景観整備

府民公募型整備事業(市町村協働型・**府民提案型**)

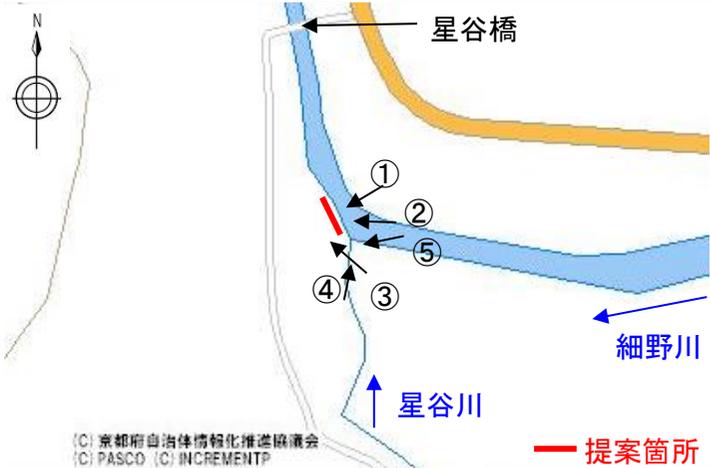
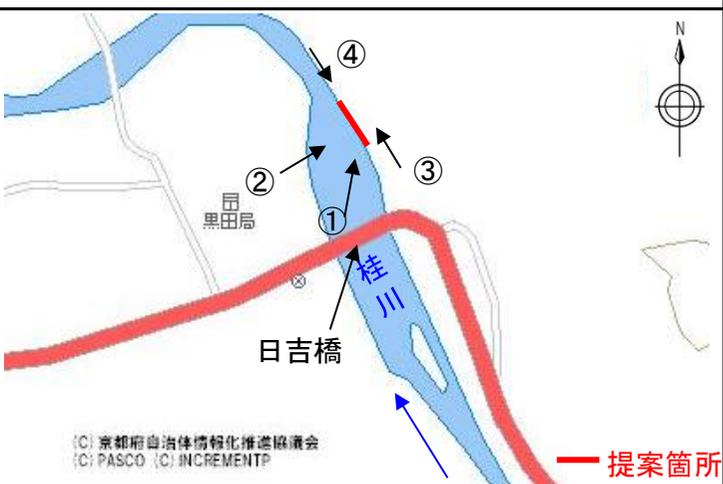
番号	23	写真
路線・河川名等	細野川	
所在地	<small>キョウトシウキョウケイホクホソノチョウ</small> 京都市右京区京北細野町	
提案内容	護岸の改修及び土砂浚渫	 
現在の状況	ブロック積護岸が崩壊し背面土まで洗掘されている。(写真①～③) なお、上流部において、ブロック積護岸には損傷は見られないが、取合部の一部に破損が見られた(写真⑤)。 (対象延長 護岸改修 左岸約12m)	 
第1・2段チェック	対象施設であり技術審査結果もすべて評価は○である。	
対応案及び実施不可の場合の理由	今後の大雨による増破を防ぐため、提案どおり護岸の改修を図る。なお、星谷川の浚渫は行わない。(京都市管理のため)	
位置図	 <p>星谷橋</p> <p>細野川</p> <p>星谷川</p> <p>— 提案箇所</p> <p><small>(C) 京都府自治体情報化推進協議会 (C) PASCO (C) INCREMENTP</small></p>

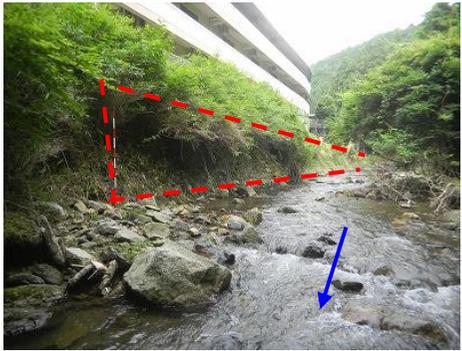
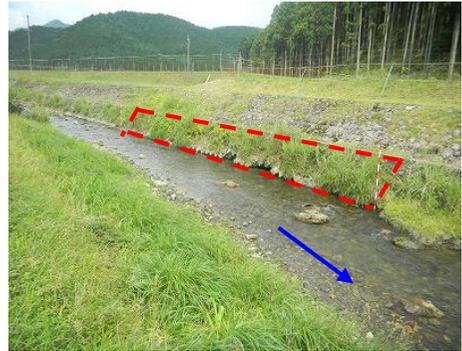
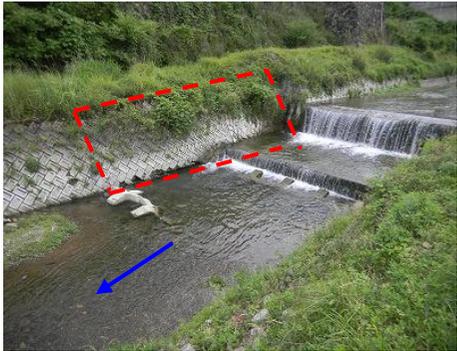
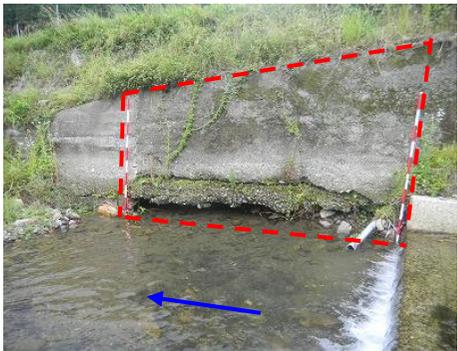
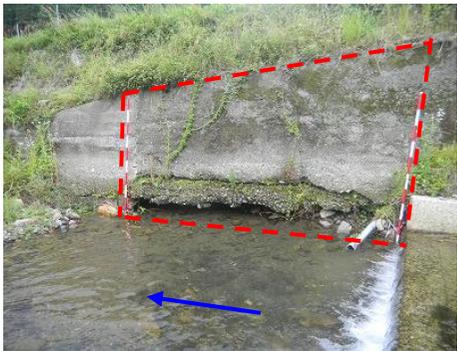
番号	31	写真	
路線・河川名等	裏谷川		
所在地	<small>キョウトシサキョウシズイチシズハラチョウ</small> 京都市左京区静市静原町		
提案内容	砂防ダムから下流支川合流区間が侵食され大小の岩が転石していることによる小規模な砂防ダムおよび流路工の設置。		
現在の状況	当該区間の上流砂防堰堤より下流へ約130mの区間は流路工がなく川底が洗われ大小の岩が転石している。支川合流部より静原川合流部までは護岸及び川底は整備されているが、住宅地域を曲折して流れている。(対象延長 約220m)		
第1・2段チェック	第1段階 × (④大規模な工事であるため)		
対応案及び実施不可の場合の理由	対象外のため、実施しない		
位置図
